MOOG
 STEERING & SUSPENSION

**BOLETÍN
 PROBLEM
 SOLVER®**
**FALLA DE LA
 VARILLA DE
 LA BARRA
 ESTABILIZADORA**
**MAZDA 3, 2007-2009
 MAZDASPEED 3, 2007-2009**
PROBLEMA:
Golpeteo/traqueteo de la parte trasera del vehículo

Equipo original

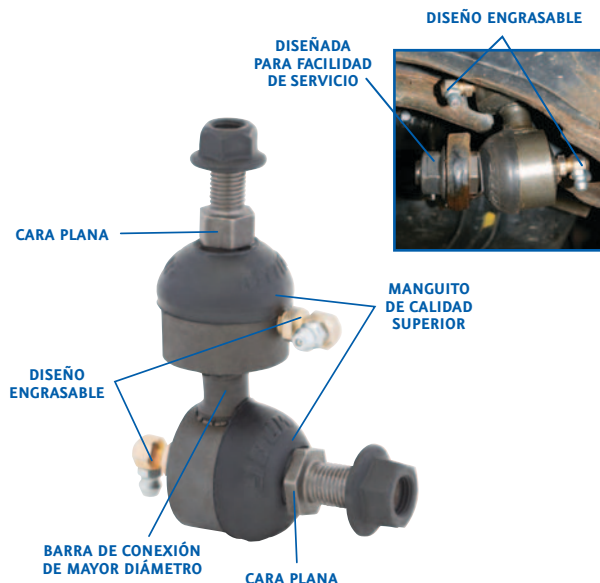
Los propietarios de la popular Mazda 3 pueden quejarse de traqueteos y/o golpeteos que vienen del extremo trasero de su vehículo. Esto puede estar causado por una falla de la varilla de la barra estabilizadora.

La pieza de equipo original tiene un diseño de casquillo plástico no engrasable, y es propensa al desgaste prematuro. El resultado de esto es un ruido de traqueteo y golpeteo que viene de la parte trasera del vehículo. Además, sucede a menudo que la pieza de reemplazo de equipo original se daña durante la instalación. Dado que en el diseño de la pieza de reemplazo de equipo original no se han incorporado caras planas, los instaladores utilizan a veces una llave neumática para instalarla. Lamentablemente, la fricción generada por permitir que el pasador gire dentro del casquillo plástico puede causar un daño irreversible.

SOLUCIÓN:
Varilla de barra estabilizadora K750069 Problem Solver de MOOG®

La varilla de barra estabilizadora K750069 solucionadora de problemas de MOOG® proporciona una instalación fácil para el técnico y un desempeño mejorado de largo plazo para el propietario del vehículo.

- La construcción durable, totalmente metálica y engrasable no es propensa a las fallas del diseño plástico del equipo original.
- Engrasable, para reducir la fricción y expulsar los contaminantes.
- Cómoda cara plana para llave de fácil acceso, que permite el uso de una llave de cubo para una instalación sencilla.
- El cojinete de diseño de 'efusión' ('gusher') totalmente metálico permite que el lubricante penetre en las superficies de contacto para asegurar una vida útil más prolongada.
- Los manguitos de polícloropreno de calidad superior resisten el desgarramiento y el agrietamiento.
- Diseño más robusto, que asegura mayor resistencia.
